報告(案)「次世代高効率無線LANの導入のための技術的条件」に対する意見募集の結果等について
(平成31年1月19日～同年2月21日意見募集)

意見募集結果を踏まえた陸上無線通信委員会報告(案)「次世代高効率無線LANの導入のための技術的条件」の修正箇所(抜粋)

5.2.2. 動的周波数選択 (DFS) の技術的条件

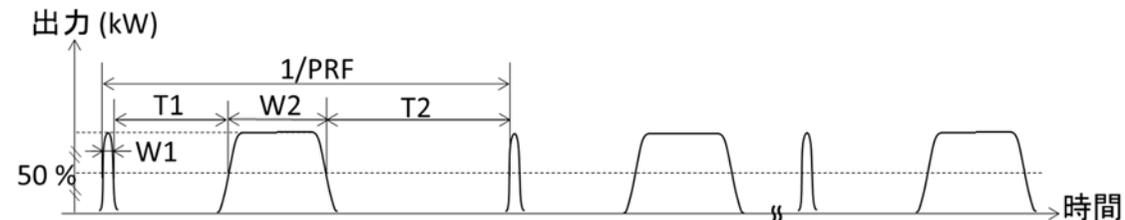
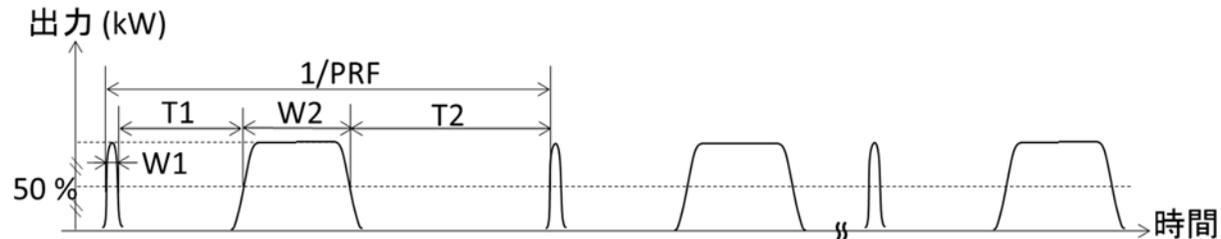
No.	提出者	提出された意見	考え方	案の修正の有無
1	一般社団法人 情報通信ネットワーク産業協会	スマートフォンやタブレット端末等に標準搭載され、簡易かつ安価な通信インフラとしてより身近なものになっています。また、IoT機器の利用も拡大されている中IEEE802.11ax規格の導入も期待しており、次世代高効率無線LANの導入に向けた本報告書(案)に賛同いたします。	本案に賛同する意見として承ります。	無
		144chのチャンネル数増加は混雑緩和に期待されます。 本件に直接関係がありませんが、144ch拡張により従来の技術基準(IEEE802.11a/n/ac)についてもスプリアス発射・帯域外漏洩等の技術基準についても、同等の検討をお願いします。	本案に賛同する意見として承ります。 なお、ch144の使用については、第5章に記載したとおり、次世代高効率無線LANの技術的条件において可能とすることが適当と考えます。また、次世代高効率無線LANの導入に当たっては、従来の5GHz帯無線LAN規格(IEEE802.11a/n/ac)の下位互換を担保するものとされていますので、新たな技術基準の策定は不要と考えます。	無
		屋内利用限定の表示については、当協会の長年の課題でもあります。 無線設備の本体に表示するには、技術の進歩もありモジュール型無線設備に表示するためのスペース確保が困難な状況でもあります。よって本体以外の表示について賛同します。	本案に賛同する意見として承ります。	無
2	一般社団法人 電波産業会	試験信号3及び4(報告書案5.2.2章参照)のPPB=0.015xPRFの規定ですが、PRFが200の場合PPBの値が3(=200x0.015)になります。これを負荷率30%の環境下でWLANが検出することは困難です。試験信号3と4の最小のPPBは20以上とし、PRFの値の増加に応じて増加していく規定に変更をお願いします。現在の規定ではパルス幅W2とW1の差は15 us	頂いた御意見を踏まえ、別紙のとおり5.3GHz帯無線LANのDFSの技術的条件(案)を修正致します。	有

<p>以下となる場合があります。誤差を含めた場合でも15us以上が担保される規定に変更をお願いします。またW2の最大値は、誤差を考慮しても110 us以下になるようにお願いします。誤差を規定する場合は、誤差を含めた値が上記の数値の範囲に収まるようお願いします。</p>		
		<p>802.11axの製品開発はIEEEでの標準化と並行して実施してきましたが、新パターンに対応するDFSアルゴリズムの開発はこれから設計・実装を開始します。一般に製品化までには実装と正常系の検証だけでなく、非常に多くの異常系の検証が必要となります。これを省略すると、検出すべき場合だけでなく、本来検出すべきではない場合に検出してしまい、一般消費者の利便性が低下するだけでなく、W53帯域の電波利用に対して誤解や疑念を生む可能性もあります。加えて商用製品の製品化までには、工事設計認証の取得、生産工場工程の調整、生産という段階もあります。これらを、新規格(802.11ax)の製品だけでなく、従来規格(802.11acまで)の製品に対して適用するには非常に大きな労力が必要となり、一度に様々な製品に適用することは困難です。法規が整っても、利用できる製品は数年後になるという可能性も否めませんし、新製品流通を阻害し一般消費者の利益を損なう可能性もあります。</p> <p>DFS実装は、セットベンダーがチップにサポートされる基本機能をチューニングすることが一般的と言えます。現在の作業班での議論はチップベンダーからのフィードバックを中心に行われておりますが、最終製品への実装までを考慮するとチップベンダーの開発期間に加えてセットベンダーの開発期間を見込む必要があります。</p> <p>新レーダーパターンの確定が遅れ、実際の波形での実証実験も実施できていないことから、そのサポートの時期については802.11axの制度化時期とは切り離し、一定期間の猶予を設けるようお願いします。</p>	<p>本案は、次世代高効率無線LANの導入等のため、陸上無線通信委員会において必要な技術的条件について検討し、その結果を取りまとめたものです。</p> <p>制度化の時期については、今後、総務省において検討されるものと考えます。</p>	無

4	クアルコム ジャパン合 同会社	<p>第14回の作業班での発言の通り、5.3 GHz帯の新しいパルスパターンには対応できないものが含まれております。検討の結果以下の変更が必要という結論に達しました。</p> <p>試験信号3および4(報告書案5.2.2章)のPPBの規定ですが、PRFが200の場合PPBの数値が3になります。このパルスは負荷率30%の環境化で検出することは困難です。試験信号3と4の最小のPPBは20以上とし、PRFの値の増加に応じて増加していく規定に変更をお願いします。</p>	<p>頂いた御意見を踏まえ、別紙のとおり5.3GHz帯無線LANのDFSの技術的条件(案)を修正致します。</p>	有

<p>パルス幅W2とW1の差は15us以上が担保される規定に変更をお願いします。また、W2は110 us以下になるようにお願いします。誤差を規定する場合は、誤差を含めた値が上記の数値の範囲に収まるようお願いいたします。</p>		
		<p>パルスパターン見直し案は、ETSIのパルスパターンや通信負荷率を参照して検討され日本の固体素子レーダーに対応するものが規定されています。しかし、現在のDFS試験時の通信負荷率の定義は、ETSIの無線区間の時間占有率で負荷率を規定するものとは異なっています。日本の規定では検査する無線LANの性能や設定により、期待する通信負荷率より低い負荷しか無線区間にかからない場合があります。この場合、本来要求される性能が出ていない機器でも検査を通過する懸念があります。機器の性能に依存する要素を排除し安定したレーダー検出機能を担保するためにも、ETSIに準拠した通信負荷率を規定すべきと考えます。</p>	<p>頂いた御意見を踏まえ、別紙のとおり5.3GHz帯無線LANのDFSの技術的条件(案)を修正致します。</p>	有
		<p>11axの製品開発は標準化と並行して実施してきましたが、新パターンに対応するDFSアルゴリズムの開発はこれから開始となります。商用製品に実装するDFSアルゴリズムの開発には比較的長い時間を必要としますがパターンの確定が遅れたことから、そのサポートの時期は11axの制度化時期とは切り離し、一定期間の猶予を設けるようお願いいたします。11ax向けの制度整備、及びCH144の追加については予定通りのスケジュールで制度化を希望いたします。</p>	<p>本案は、次世代高効率無線LANの導入等のため、陸上無線通信委員会において必要な技術的条件について検討し、その結果を取りまとめたものです。</p> <p>制度化の時期については、今後、総務省において検討されるものと考えます。</p>	無
		<p>第14回作業班において、報告書案第7章に記載される「IEEE等の国際標準化機関」には3GPPも含まれることが確認されました。3GPPではRelease 16で5 GHz帯を含む免許不要帯域向けの5G仕様を策定することになっております。3GPPの仕様開発の動向を注視し、適切な時期に制度改正を行うことを希望いたします。</p>	<p>IEEE以外で規格策定されたものについては、その標準化機関の位置づけも異なることから、利用ニーズや我が国における周波数の利用状況等を踏まえ、必要に応じて検討することが適当と考えます。</p>	無

試験 信号	パルス幅 (W1) [μ s] 注1		パルス繰り返し周波数 (PRF) [Hz]		1バースト当たりのPRF数	1周期当たりのパ ルス数の最小値	備考
	最小値	最大値	最小値	最大値			
1	0.5	5	200	1000	1	10	
2	0.5	15	200	1600	1	15	
3	0.5	5	200	1000	1	$0.015 \times \text{PRF}$	注2
4	0.5	15	200	1600	1	$0.015 \times \text{PRF}$	
5	0.5	1.5	1114	1118	1	30	注3
6	0.5	1.5	928	932	1	25	
7	0.5	1.5	886	890	1	24	
8	0.5	1.5	738	742	1	20

注2 $\pm 0.5 \sim 1.0$ MHzの周波数偏差を有するチャープ変調を使用するものであり、T1の最小値は 70μ s、W2の値は $20 \sim 110 \mu$ s (許容誤差を $\pm 5\%$ とする。)とする。なお、デューティ比 (パルス幅にPRFを乗じて得た値) は 10% 未満とする。注3 $\pm 0.5 \sim 1.0$ MHzの周波数偏差を有するチャープ変調を使用するものであり、T1の最小値は 50μ s、W2の値は $30 \sim 32 \mu$ s (許容誤差を $\pm 5\%$ とする。)とする。

試験 信号	パルス幅 (W1) [μs] 注1		パルス繰り返し周波数 (PRF) [Hz]		1バースト 当たりのPRF数	1周期当たりの パルス数の最小値	備考
	最小値	最大値	最小値	最大値			
1	0.5	5	200	1000	1	10	
2	0.5	15	200	1600	1	15	
3	0.5	5	200	1000	1	$\min\{\max\{22, [0.026 \times \text{PRF}]\}, 30\}$	注2
4	0.5	15	200	1600	1	$\min\{\max\{22, [0.026 \times \text{PRF}]\}, 30\}$	
5	0.5	1.5	1114	1118	1	30	注3
6	0.5	1.5	928	932	1	25	
7	0.5	1.5	886	890	1	24	
8	0.5	1.5	738	742	1	20

注2 $\pm 0.5 \sim 1.0\text{MHz}$ の周波数偏差を有するチャープ変調を使用するものであり、T1及びT2の最小値は $70\mu\text{s}$ 、W2の値は $20 \sim 110\mu\text{s}$ とする。なお、デューティ比 (パルス幅にPRFを乗じて得た値) は10%未満とし、W1とW2の差は $15\mu\text{s}$ 以上とする。
